日野市立東光寺小学校 令和6年度 通学路合同点検の危険箇所図

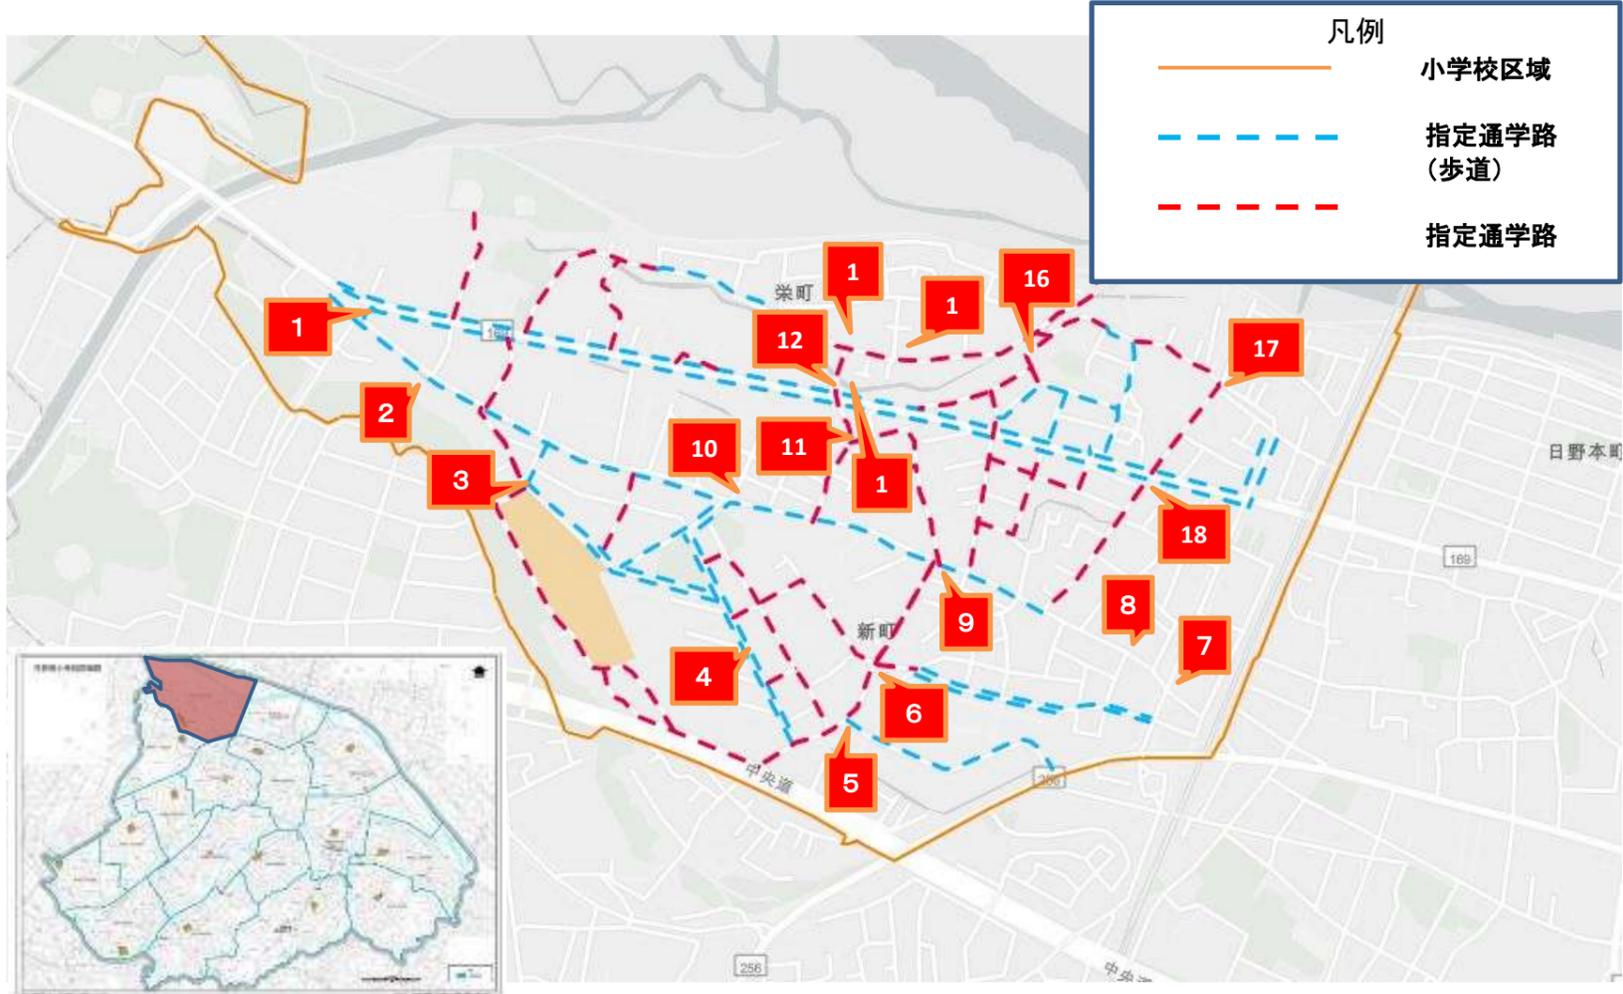
1	栄町5丁目の横断歩道	2	栄町5丁目信号から東光寺北信号の間の歩道(ガードレールがない方)
 <p>【現状】 ・歩行者用の信号と車用の信号が右折するときの矢印のタイミングが合っていないため、人が横断するとき危険。</p> <p>【対策メニュー】 ・現在の交通信号に従って通行してほしい。 ※同方向の歩行者用と車両用の信号が同時に変わるのは通常の設定のため、変更は不可。</p>	 <p>【現状】 ・ガードレールがないため、車が近くを通り危険。特にバスは歩道の線ギリギリを通る。</p> <p>【対策メニュー】 ・看板設置等の場所がなく対策は困難。</p>	 <p>【現状】 ・水車堀公園から学校側へ横断する際、公園の緑が壁となり、左から来る車を確認しづらい。 ・朝(特に雨天時)、学童門へ入る車が多い。横断歩道で停止するがかなりスピードがでているので恐怖を感じる。</p> <p>【対策メニュー】 ・停止線の位置変更:一は適正であり変更不可</p>	 <p>【現状】 ・道路がデコボコしている。</p> <p>【対策メニュー】 ・要望として受け付け</p>
5	しらゆり幼稚園前の横断歩道	6	幹道市道Ⅱ-50号線の民家(交差点のすぐ北側あたり)
 <p>【現状】 ・車が見えづらく、スピードを出している車も多いので危ない。</p> <p>【対策メニュー】 ・現状以上の対策は困難。</p>	 <p>【現状】 ・民家の木が道路にはみ出ているので歩行者が道路の端を歩かず中央に寄ってしまう。</p> <p>【対策メニュー】 ・所有者への剪定を依頼【済】</p>	 <p>【現状】 ・登校時間に多くの車の出入りがあり危険。</p> <p>【対策メニュー】 ・駐車場(私有地)への出入りに対する対策はできない。</p>	 <p>【現状】 ・交通ルールを無視する車や自転車が多数危険。 ・交通量は多いが信号がなく危険。</p> <p>【対策メニュー】 ・横断歩道の溶着については上申予定。 ・信号機の設置については、交通量が少ないため不可。一時停止線が引いてあり、車両は左右を確認し注意しながら通行することになっている。</p>

<p>【現状】</p> <ul style="list-style-type: none"> ・交通量は多いが信号がなく危険。 ・横断幕は設置されているが交通量が多く、子供が横断する際に危険を感じる。 <p>【対策メニュー】</p> <ul style="list-style-type: none"> ・横断歩道の溶着については上申予定。 ・信号機の設置については、交通量が少ないため不可。一時停止線が引いてあり、車両は左右を確認し注意しながら通行することになっている。 	<p>【現状】</p> <ul style="list-style-type: none"> ・時折スピードの速い車が通り危ない。 <p>【対策メニュー】</p> <ul style="list-style-type: none"> ・看板を設置できる適切な場所がない。路面標示等ができるか検討する。 	<p>【現状】</p> <ul style="list-style-type: none"> ・道幅が狭い。路側帯はあるが外側線がはっきりしない。 ・子供たちが道路いっぱい広がって歩いている。 <p>【対策メニュー】</p> <ul style="list-style-type: none"> ・外側線の引きなおしを検討する。 	<p>【現状】</p> <ul style="list-style-type: none"> ・スピードを出している車を何回も見かける。 <p>【対策メニュー】</p> <ul style="list-style-type: none"> ・白線表示の見直しが出来るかどうかについての警察署の判断を踏まえ、対応を検討します。 ・道路管理者としては交通規制関係の看板は設置しませんが、警察署の判断を踏まえ、対応を検討します。 ・自転車接触対策のため、ポストコーン設置【済】

<p>【現状】</p> <ul style="list-style-type: none"> ・用水路付近に立ち入り禁止の看板はあるがロープや柵がないので危ない。 <p>【対策メニュー】</p> <ul style="list-style-type: none"> ・侵入防止柵の設置【済】 	<p>【現状】</p> <ul style="list-style-type: none"> ・道幅が狭く、交通量が多い。 ・子供たちが白線外にふくらんで歩いている。 ・見通しは悪くないが後ろも見えず横断している子供もいて危険を感じる。 <p>【対策メニュー】</p> <ul style="list-style-type: none"> ・道路上の速度標示塗り直し: 上申予定 ・外側線塗り直し: 検討する 	<p>【現状】</p> <ul style="list-style-type: none"> ・建物の関係で見通しが悪い <p>【対策メニュー】</p> <ul style="list-style-type: none"> ・当該箇所北側は私道のため対応できない。 	<p>【現状】</p> <ul style="list-style-type: none"> ・ガードレールの外側は高さ2～3メートルの崖となっているが、ガードレール自体の高さが30cmほどしかなく危険。 <p>【対策メニュー】</p> <ul style="list-style-type: none"> ・対策は困難

<p>【現状】</p> <ul style="list-style-type: none"> ・道路が五差路になっており非常に見づらい。 <p>【対策メニュー】</p> <ul style="list-style-type: none"> ・一時停止線溶着: 上申予定 ・元消防小屋の撤去: 所有者特定を進める 	<p>【現状】</p> <ul style="list-style-type: none"> ・道路と歩道間の植え込みによって、ファミリーマートに入ろうとする車から植え込み付近を歩いている小さい子を目視しづらい。 <p>【対策メニュー】</p> <ul style="list-style-type: none"> ・伐採及び剪定【済】 ※高さを落としすぎると枯れてしまうため、極端に低くすることはできない
